MESC TECHNICAL NEWS

No. M7700-116-9911

7733/35/36グループ ユーザーズマニュアル 追加情報 (REV.C)

7733/35/36グループ ユーザーズマニュアル (印刷番号HU-066A) 変更点 No.1

新仕様

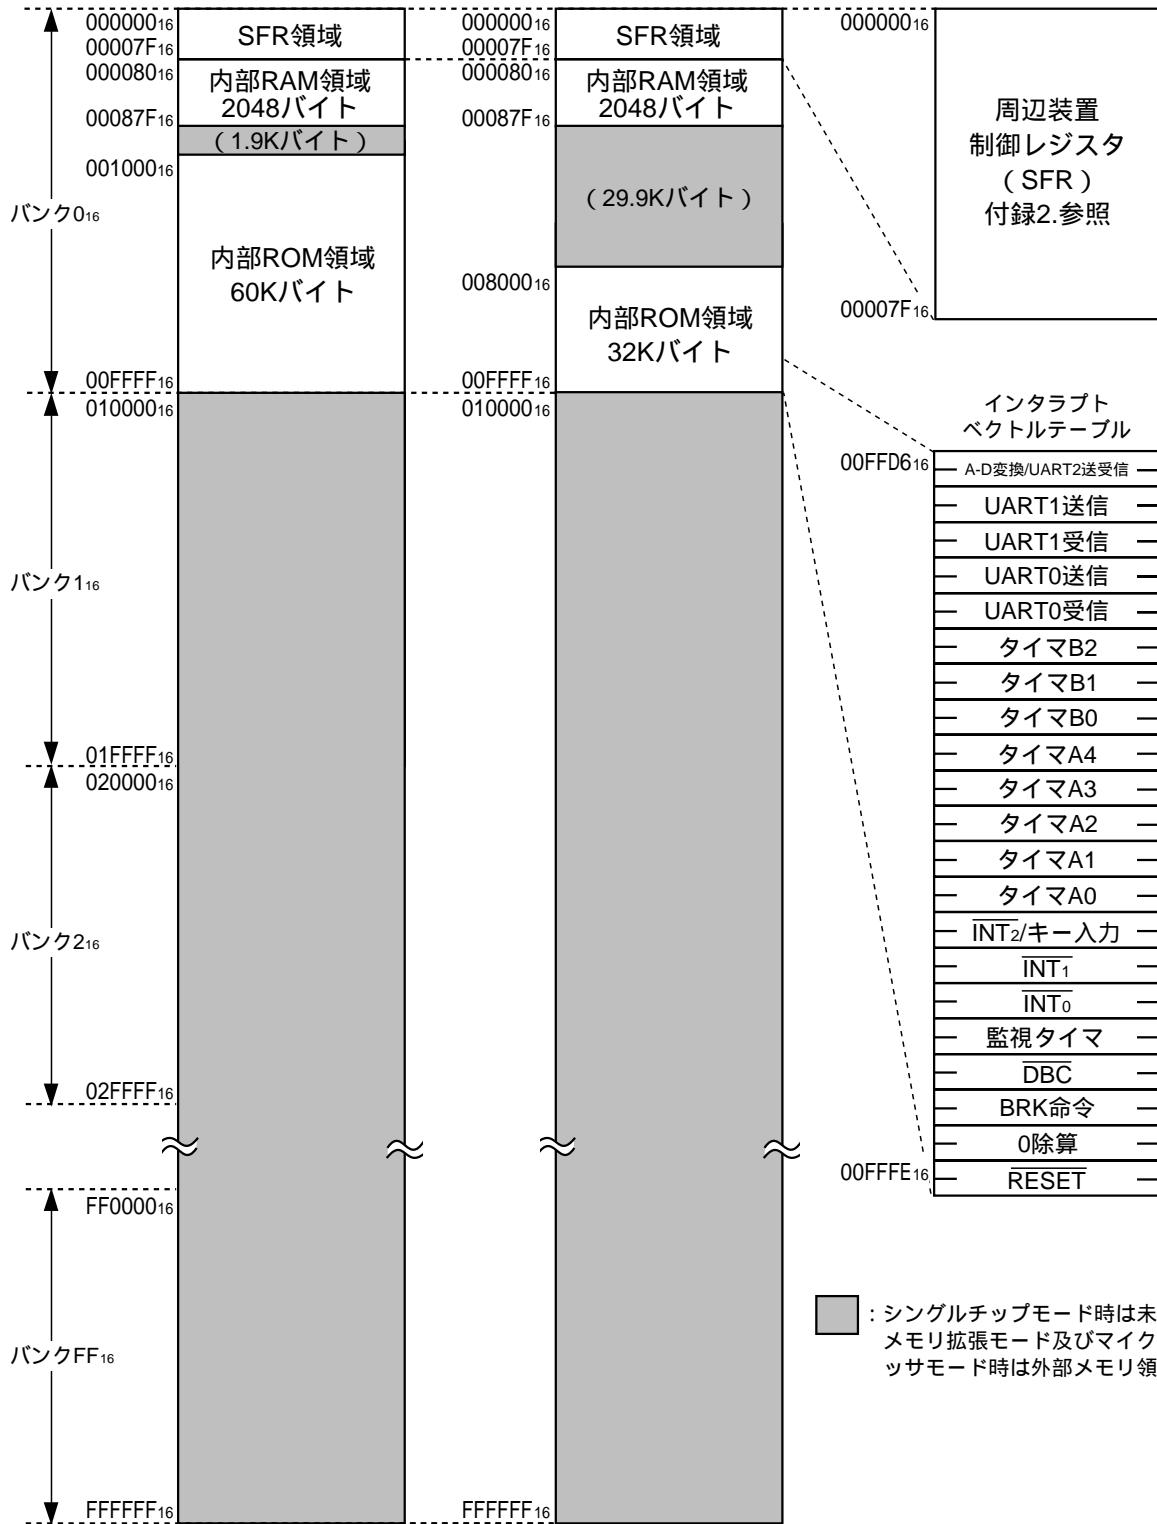
- ・メモリ配置選択ビット(b2, b1, b0)=(0, 1, 0)
- ・ROM容量 : 60Kバイト
- ・RAM容量 : 2048バイト
- ・メモリ配置選択ビット(b2, b1, b0)=(1, 0, 0)
- ・ROM容量 : 32Kバイト
- ・RAM容量 : 2048バイト

マイクロプロセッサモード時は、内部ROM領域へのアクセスは禁止されます(「2.5 プロセッサモード」参照)。
7735グループ及び7736グループの外部バスモードBではバンク10₁₆~FF₁₆はアクセスできません。

新仕様

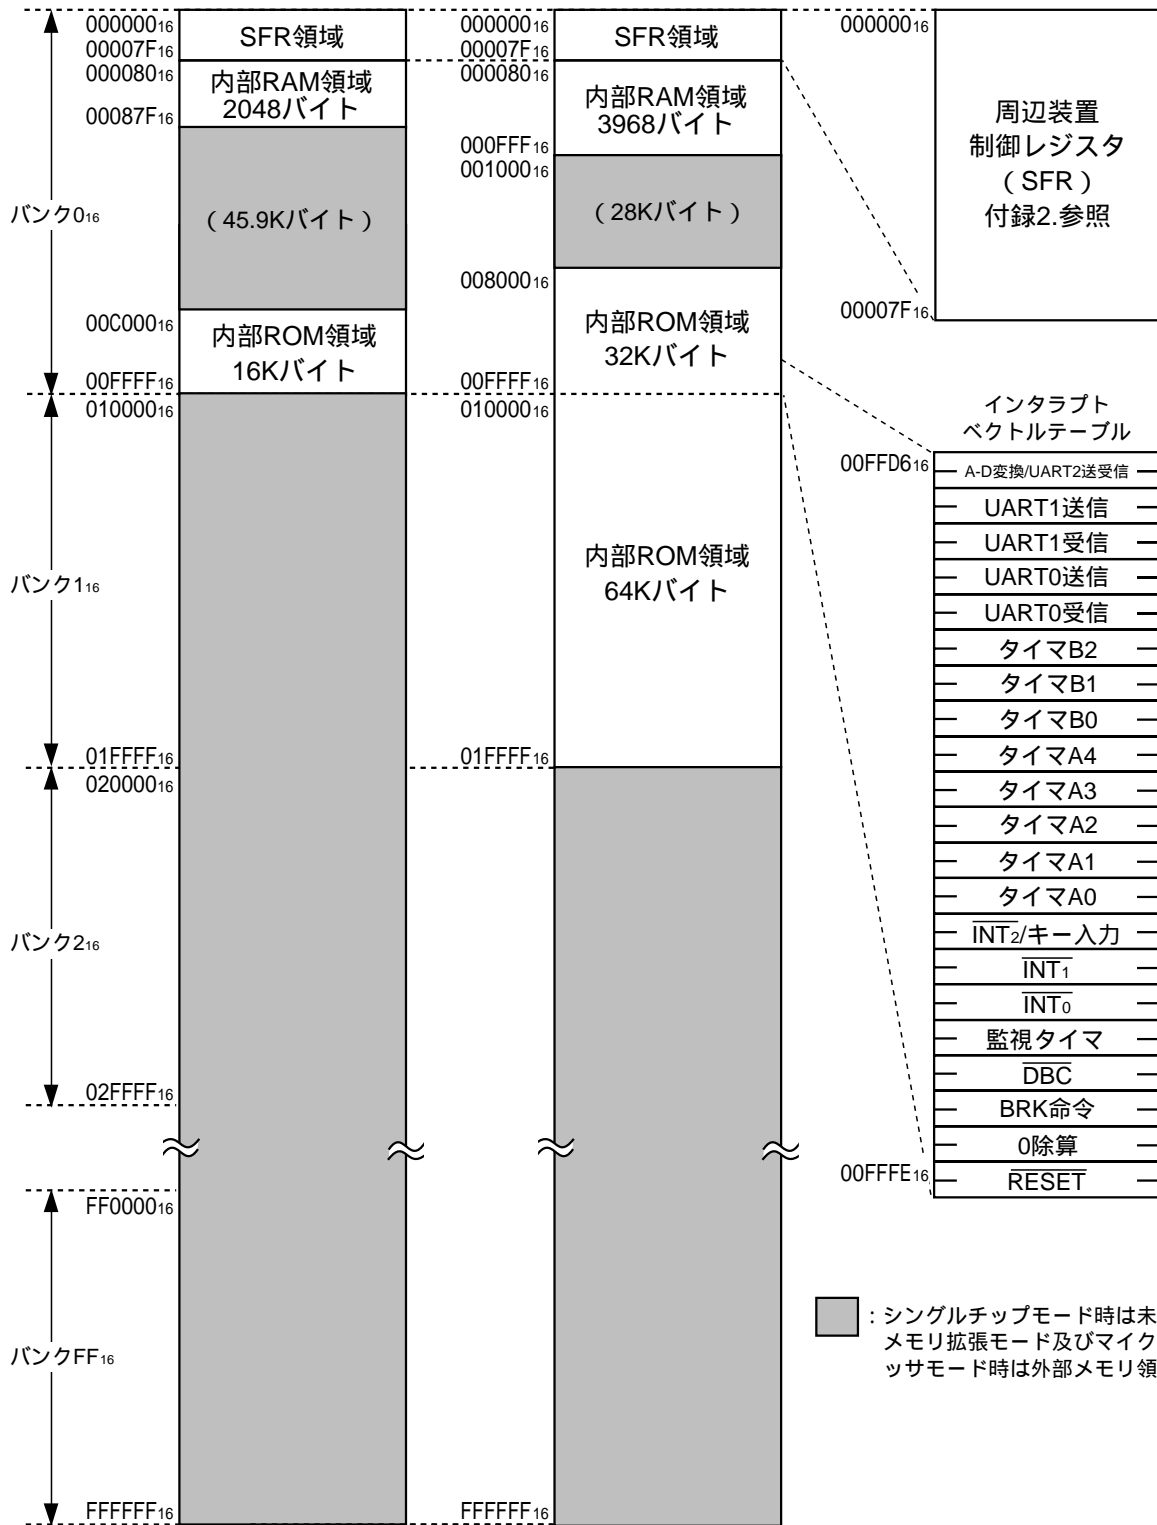
- ・メモリ配置選択ビット(b2, b1, b0)=(1, 0, 1)
- ・ROM容量 : 16Kバイト
- ・RAM容量 : 2048バイト
- ・メモリ配置選択ビット(b2, b1, b0)=(1, 1, 0)
- ・ROM容量 : 96Kバイト
- ・RAM容量 : 3.9Kバイト

マイクロプロセッサモード時は、内部ROM領域へのアクセスは禁止されます(「2.5 プロセッサモード」参照)。
7735グループ及び7736グループの外部バスモードBではバンク10₁₆ ~ FF₁₆はアクセスできません。
